Gemeinde Biberach

Stellungnahme BG „Mühlenweg“

Überprüfung der hydraulischen Leistungsfähigkeit des bestehenden Regenwasserkanals DN 700 mm für die geplante Erschließung des Baugebietes „Mühlenweg“

**Gemeinde Biberach, Baugebiet „Mühlenweg“  
Überprüfung der hydraulischen Leistungsfähigkeit des bestehenden Regenwasserkanals DN 700 mm für die geplante Erschließung des Baugebietes „Mühlenweg“  
-Stellungnahme-**

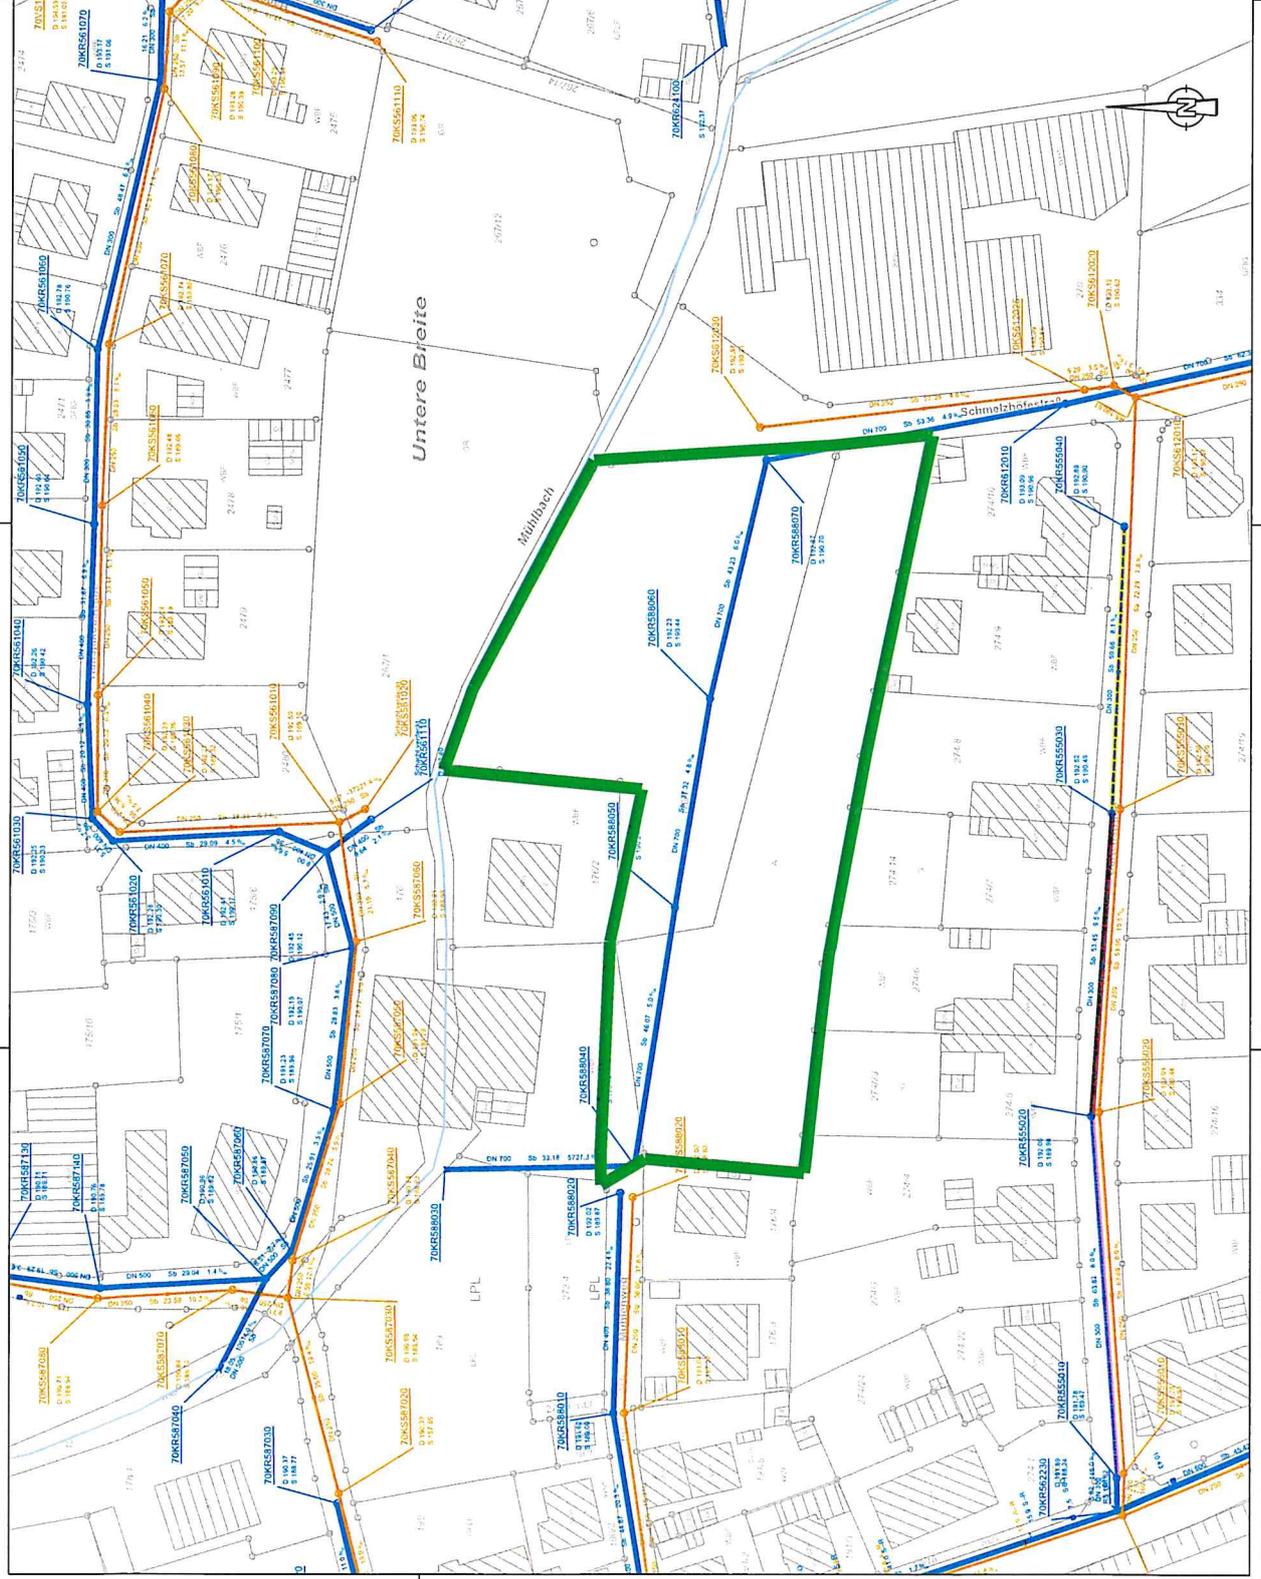
Im Generalentwässerungsplan (GEP) der Gemeinde Biberach (Stand: 08.04.2019) wurde dieses Baugebiet bereits als Innenverdichtung (ca. 60 % befestigt) in der hydraulischen Berechnung berücksichtigt. Es konnte festgestellt werden, dass der bestehende Regenwasserkanal DN 700 mm bis zu einem Regenereignis mit einer jährlichen Wiederkehrzeit von 5 Jahren (TN = 5a) rechnerisch hydraulisch leistungsfähig ist. Es kommt zu keinen Überstauereignissen. Das Ergebnis des GEP ist im beigefügten Lageplan (Nr. 3-1) und im Längsschnitt (Nr. 4-1) dargestellt.

3-2  
Skizze angepasste Entwässerung M = 1:500

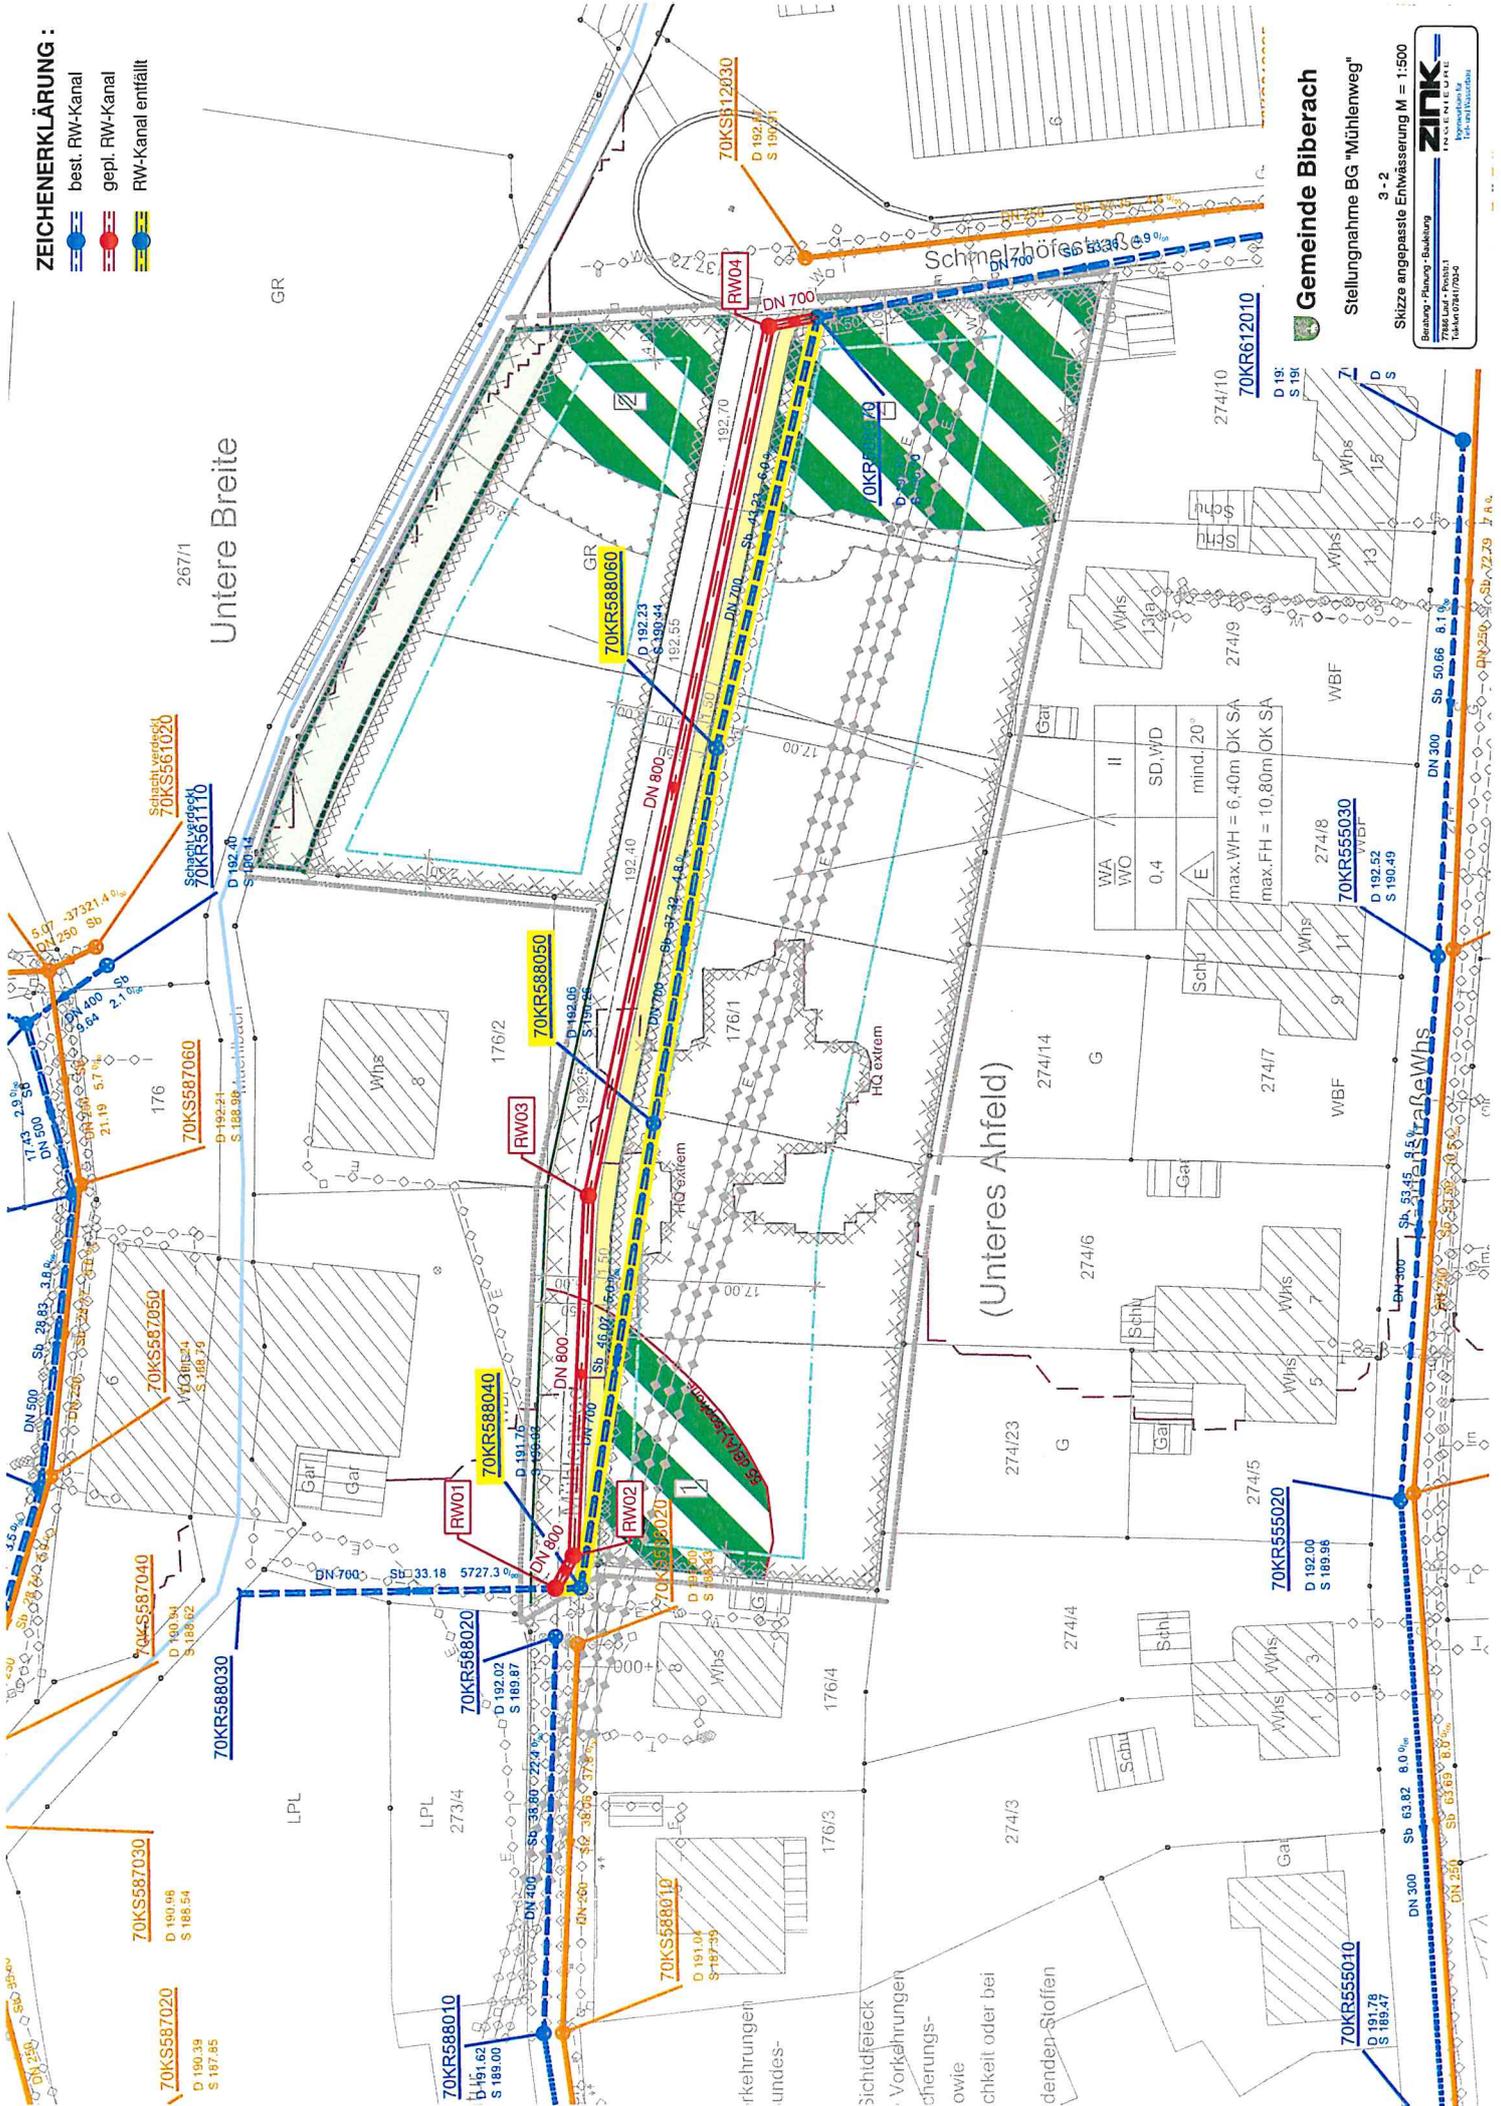
Da der bestehende Regenwasserkanal DN 700 mm im Zuge der Erschließungsarbeiten des geplanten Baugebietes umgelegt werden muss (aktuell liegt der bestehende Kanal zum Teil auf den geplanten Grundstücken), wird im Zuge dieser Umlegung empfohlen, den Regenwasserkanal zwischen den Schächten 70KR588030 und 70KR588070 auf DN 800 mm aufzudimensionieren. Somit kann die hydraulische Sicherheit im Kanalnetz noch weiter erhöht werden. Des Weiteren sollte die bestehende Abzweigung des Schachtes 70KR588040 hydraulisch günstiger hergestellt werden. Die empfohlene Aufdimensionierung und die hydraulisch bessere Anbindung sind in einer Skizze (Nr. 3-2) dargestellt.

Falls eine Aufdimensionierung nur zwischen den Schächten 70KR588040 und 70KR588070 - auf Grund von Eigentumsverhältnissen - realisiert werden kann, weisen wir darauf hin, dass es im Kanalabschnitt Schacht 70KR588030 und Schacht 70KR588040 zu einer Querschnittsverengung (von DN 800 mm auf DN 700 mm) kommt, die die hydraulische Situation beeinflusst und zu einem Rückstau im Kanalsystem führt. Zu einer hydraulischen Überlastung wird es nach aktuellem Kenntnisstand aber nicht kommen (siehe hierzu Längsschnitt Nr. 4-2). Zwischen den Schächten 70KR58840 und 70KR58850 ist der Rückstau in das Kanalnetz anhand der ansteigenden Wassergangslinie erkennbar. Dies kann auch am maximalen Wasserstand in der Legende des Längsschnitts Nr. 4-2 abgelesen werden. Rechnerisch erhöht sich der maximale Wasserstand innerhalb der Haltung KBIZID000000208 um ca. 20 cm. Mögliche Ablagerungen können zu einem erhöhten Reinigungsbedarf des Kanals an dieser Querschnittsverengung führen.
